# Ministero della Transizione Ecologica

**OGGETTO: [ID: 7926] Variante al tracciato in progetto nel Comune di Luras dal sostegno dal 67 al 72: spostamento dei sostegni 68-69-70-71 nell'ambito del progetto "Nuovi elettrodotti a 150 kV "Santa Teresa - Tempio" e "Tempio – Buddusò", nuove stazioni elettriche a 150 kV di "Tempio" e "Buddusò" e relativi raccordi linee". Valutazione Preliminare ai sensi dell'art. 6, c. 9, del D.Lgs. 152/2006. Nota Tecnica.**

Figura 1 Corografia di progetto. In rosso la variante (sostegni dal 67 al 72) ed in celeste il tracciato precedente

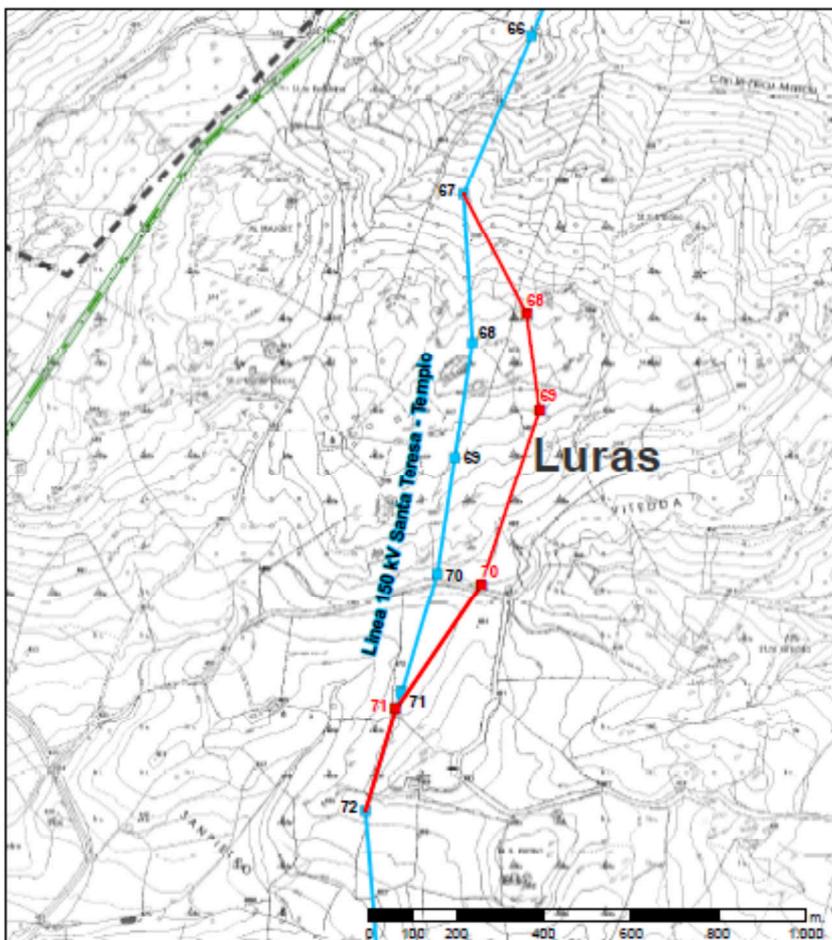
La variante aerea in oggetto ha una lunghezza complessiva di circa 1,6 km e prevede lo spostamento dei sostegni 68, 69, 70 e 71 verso est per evitare l'interferenza con l'area archeologica evidenziata nel Comune di Luras. Tale area è infatti emersa da indagini svolte a valle della conclusione della procedura di VIA ed è stata segnalata alla Soprintendenza Archeologia, Belle Arti e Paesaggio per le province di Sassari e Nuoro (di seguito SABAP) e a Terna.

Il Proponente afferma quindi che, a valle del sopralluogo, si è studiata e proposta la variante di progetto in oggetto per minimizzare l'interferenza con tale area archeologica. La variante così proposta, di lunghezza complessiva di circa 1,6 Km, parte dal sostegno 67 e termina al sostegno 72, comportando lo spostamento dei tralicci dal 68 al 71 della linea Santa Teresa – Tempio nel Comune di Luras. Il Proponente aggiunge inoltre che, data la presenza della Chiesa San Pietro di Silonis sul lato ovest della linea in progetto, si è deciso, in accordo con la SABAP, di spostare la linea del tracciato verso est rispetto a quello presentato.

- sotto l'aspetto paesaggistico/percettivo il progetto di variante non comporterà sostanziali modifiche rispetto al tracciato originario consentendo di salvaguardare un'area archeologica, delocalizzando i sostegni potenzialmente interferenti all'esterno dei limiti definiti in accordo con la Soprintendenza Archeologia, Belle Arti e Paesaggio per le province di Sassari e Nuoro;

Ad esito delle considerazioni di cui sopra, si ritiene che il progetto in valutazione denominato *“Variante al tracciato in progetto nel Comune di Luras dal sostegno dal 67 al 72: spostamento dei sostegni 68-69-70-71 nell'ambito del progetto "Nuovi elettrodotti a 150 kV "Santa Teresa - Tempio" e "Tempio – Buddusò", nuove stazioni elettriche a 150 kV di "Tempio" e "Buddusò" e relativi raccordi linee”*, non determini impatti ambientali significativi e negativi e che quindi sia ragionevolmente da escludere la necessità di successive procedure di Valutazione di Impatto Ambientale.

Figura 3 Cartografia delle aree protette della Rete Natura 2000 e altre Aree di interesse naturalistico

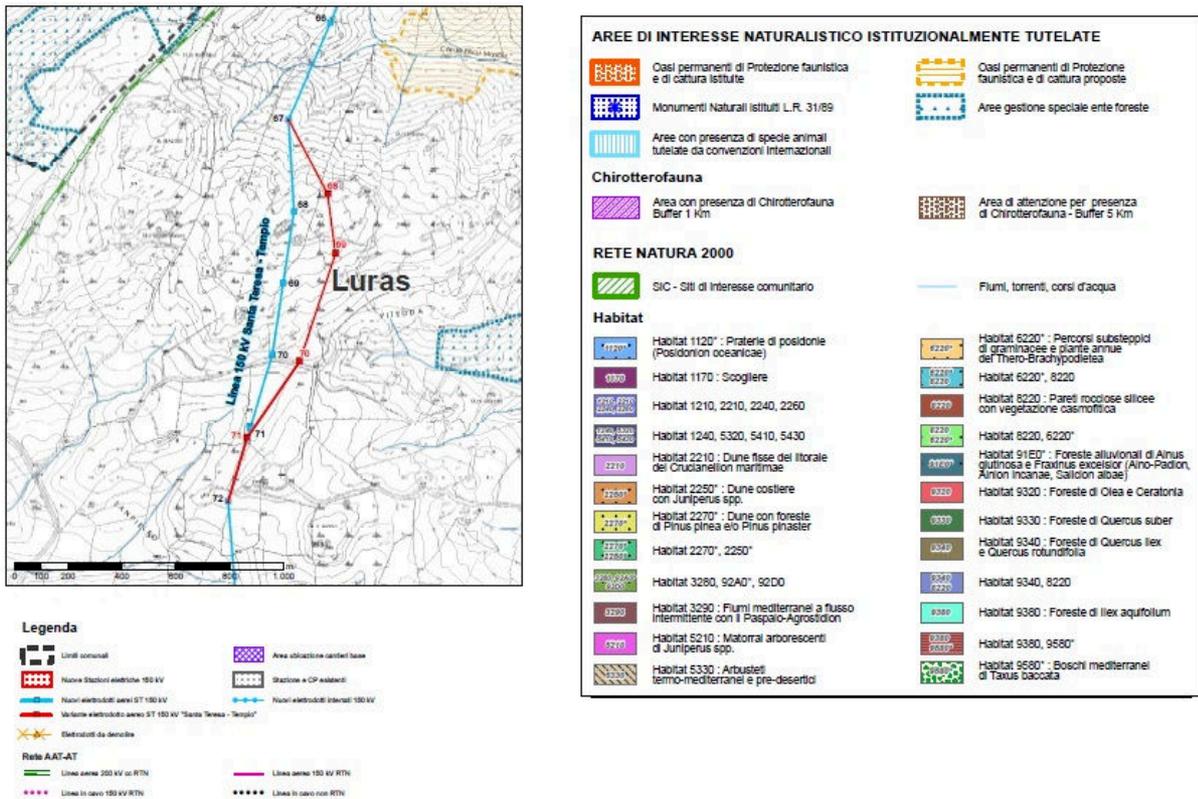
Per quanto riguarda la presenza di aree naturali protette il Proponente dichiara che *“l'intervento non interessa zone/aree sensibili dal punto di vista ecologico”* e che non sono presenti aree naturali protette della Rete Natura 2000 direttamente interferite dall'intervento.
